710 - INSP
ISO/IEC 17020
Origineel verslag

Verkoop [Afd 8.4.2]

Verslagnummer: 32/07102026/64569/76851/1

Inspectie adres: Frans van Ryhovelaan 359, 9000 Gent (België)

Schetsen

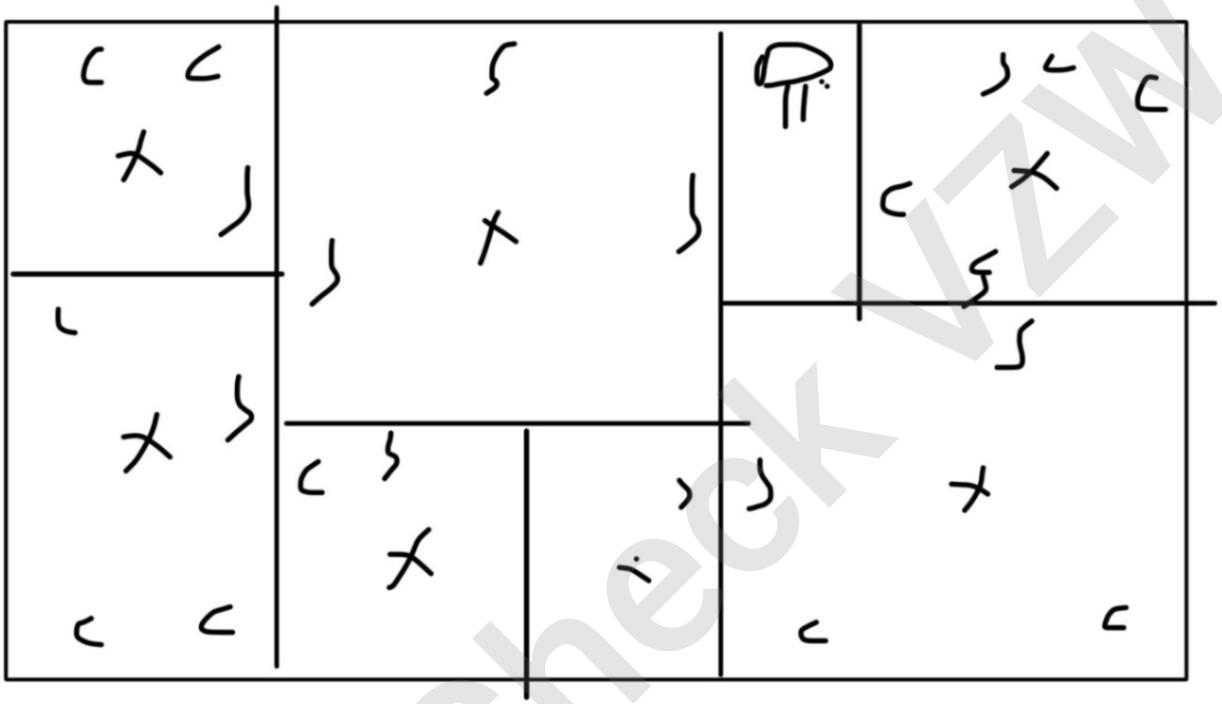
- De aarding is niet conform. - oAfd 4.2.3.2; oAfd 4.2.4.3; Afd 5.4.2
- De aardingsonderbreker is niet conform of afwezig. - oAfd 5.4.3.5
- Het verdeelbord is onvoldoende gemarkeerd. Individuele markering, voedingsspanning en/of gevarendriehoek ontbreken. - oAfd 3.1.3.3; Afd 9.4.1

- Het eendraadschema en situatieplan zijn niet aanwezig. - oAfd 3.1.2.1
- De beschermingsgraad van de ruimte moet ten minste IPXX-D zijn voor ruimtes publiek toegankelijk en IPXX-B voor gewone ruimtes. - oAfd 4.2.2.3

- Er ontbreken afdekplaatjes in het elektrisch bord. - Afd 5.2.6; oAfd 4.2.2.3
- Hoofddifferentieelstroombeschermingsinrichting is niet aanwezig. - oAfd 4.2.4.3
